Determinazione dirigenziale	n. DET-AMB-2024-1172 del 28/02/2024
Oggetto	DLGS 152/06 E SMI (ART. 109 C. 2), DM 173/2016. AUTORIZZAZIONE ALL'IMMERSIONE DELIBERATA IN MARE DEL MATERIALE DRAGATO IN CORRISPONDENZA DELL'AVAMPORTO (CANALETTA DI ACCESSO E BACINO DI EVOLUZIONE) DEL PORTO DI RAVENNA - PROPONENTE: ADSP DEL MARE ADRIATICO CENTRO-SETTENTRIONALE (PORTO DI RAVENNA)
Proposta	n. PDET-AMB-2024-1233 del 28/02/2024
Struttura adottante	Servizio Autorizzazioni e Concessioni di Ravenna
Dirigente adottante	Ermanno Errani

Oggetto: DLGS 152/06 E SMI (ART. 109 C. 2), DM 173/2016. **AUTORIZZAZIONE ALL'IMMERSIONE DELIBERATA IN MARE DEL MATERIALE DRAGATO IN CORRISPONDENZA DELL'AREA PRIORITARIA DEFINITA "AVAMPORTO" (CANALETTA DI ACCESSO E BACINO DI EVOLUZIONE ALL'INTERNO DELLE DIGHE FORANEE) DEL PORTO DI RAVENNA** (RIF. PROGETTO «*Hub Portuale di Ravenna - Approfondimento Canale Candiano e Baiona, adeguamento banchine operative esistenti, Nuovo Terminal in Penisola Trattaroli e riutilizzo del materiale estratto in attuazione al P.R.P vigente 2007 - FASE II - 3° Stralcio: Approfondimento Canali Candiano e Baiona*»)

PROPONENTE: AUTORITÀ DI SISTEMA PORTUALE (ADSP) DEL MARE ADRIATICO CENTRO-SETTEN

Planimetria dragaggio e celle di caratterizzazione

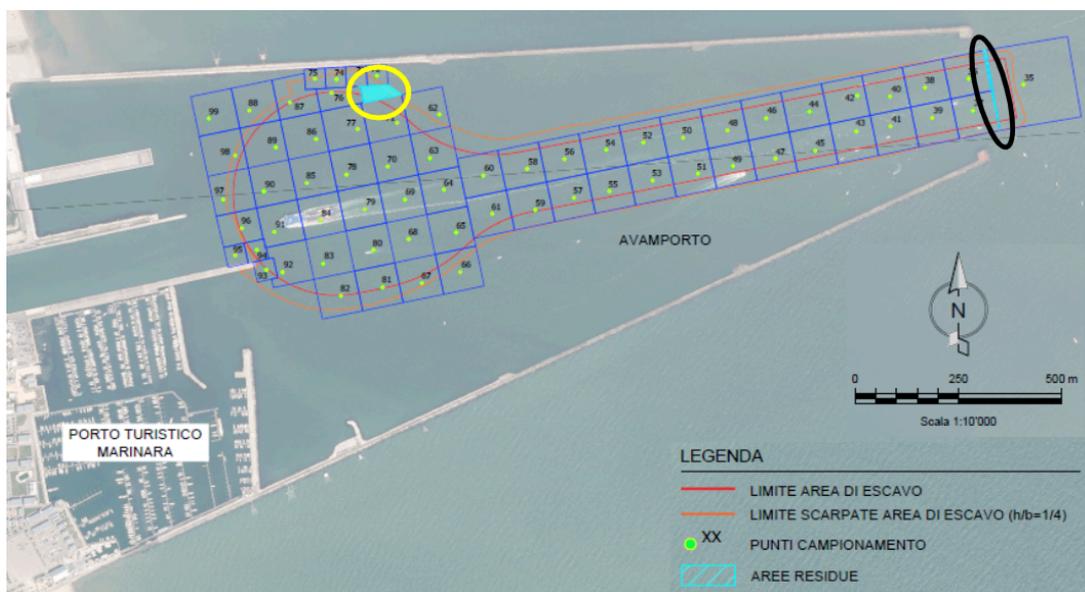
Inoltre, in conformità con quanto previsto dall'Allegato Tecnico, è stata individuata un'area residuale (da non caratterizzare) della superficie di 2.835 [m<sup>2</sup>] (identificata con un cerchio giallo nella prossima immagine).

In planimetria è presente anche una ulteriore area residuale (identificata con un ovale nero nella precedente figura) che non è stata menzionata dal Proponente nella Relazione Tecnica. Tuttavia, seppur non menzionata, tale area è stata in maniera opportuna tralasciata in quanto, con riferimento a quanto previsto per la Tipologia «3», è inferiore a 10.000 [m<sup>2</sup>].

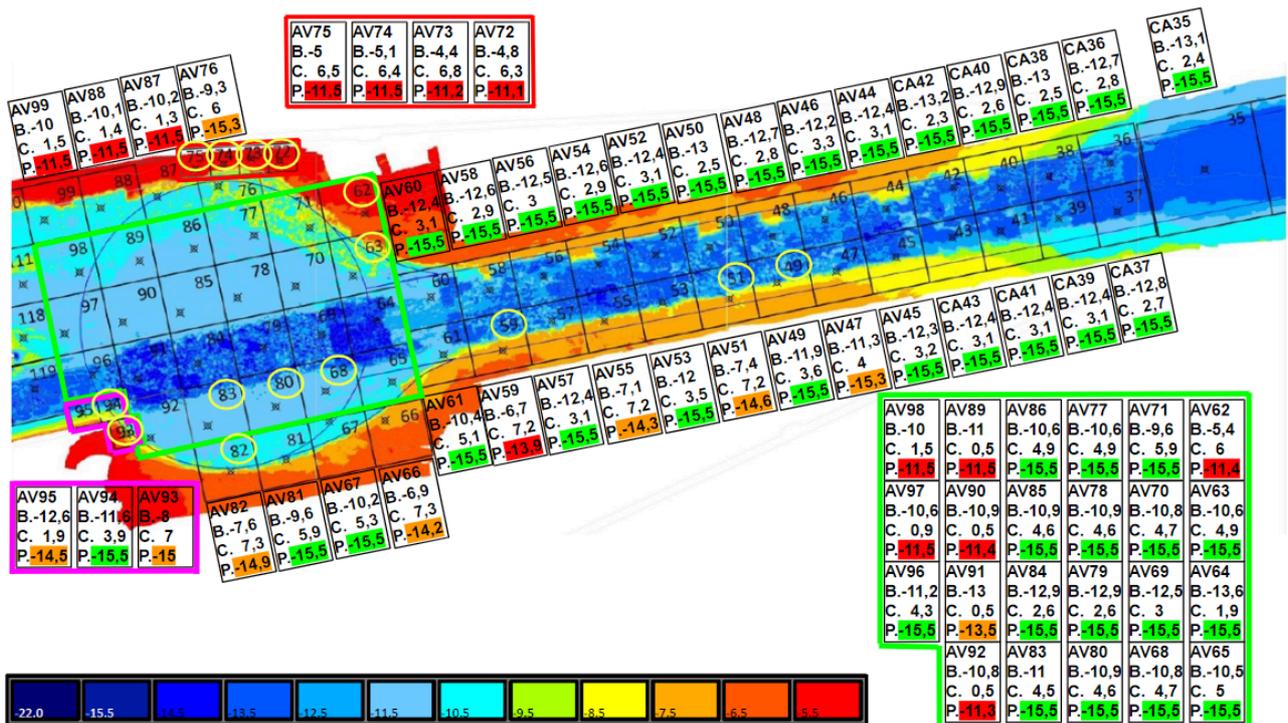
Sono però necessarie ulteriori considerazioni in merito alla profondità di caratterizzazione.

Il Proponente dichiara, con riferimento al rilievo batimetrico del 25 luglio 2023, di aver caratterizzato tutta l'area di indagine fino alla profondità di 15,5 [m] sebbene la profondità di dragaggio della presente istanza risulti essere pari a 14 [m].

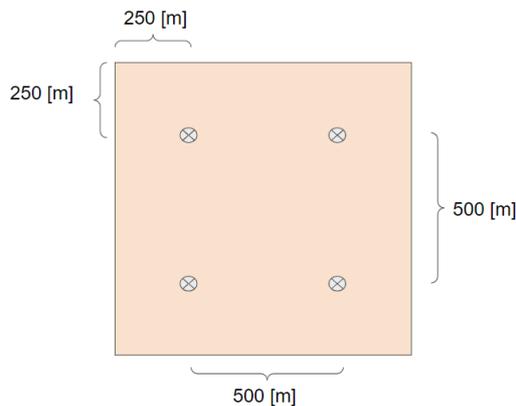
Alla luce della modifica delle stazioni di monitoraggio descritte nei precedenti paragrafi, il numero totale delle stazioni si riduce da 13 a 12.

Seppur superfluo, è opportuno evidenziare che le attività inserite nel PMA e previste per tutte le 13 stazioni proposte dovranno essere effettuate per tutte le 12 stazioni di monitoraggio definite nella presente Appendice.

In merito alle attività di monitoraggio non previste su tutte le stazioni di monitoraggio, si esplicita quanto segue.

- **Matrice Biota.** Le analisi dovranno essere effettuate sulle seguenti 7 stazioni: P1, P2, P3, B4\_RA3\_TorS, D2\_RA3, G1\_RA3 e B8\_RA3\_TorN.
- **Matrice Macrozoobenthos.** Si confermano le analisi Ante Operam solo sulle stazioni P1, P2 e P3. In aggiunta a P1, P2 e P3 le analisi Post Operam dovranno essere effettuate anche sulle seguenti stazioni già caratterizzate nell'ambito della definizione del Sito RA\_3: B1\_RA3, B4\_RA3\_TorS, D2\_RA3 e G1\_RA3.
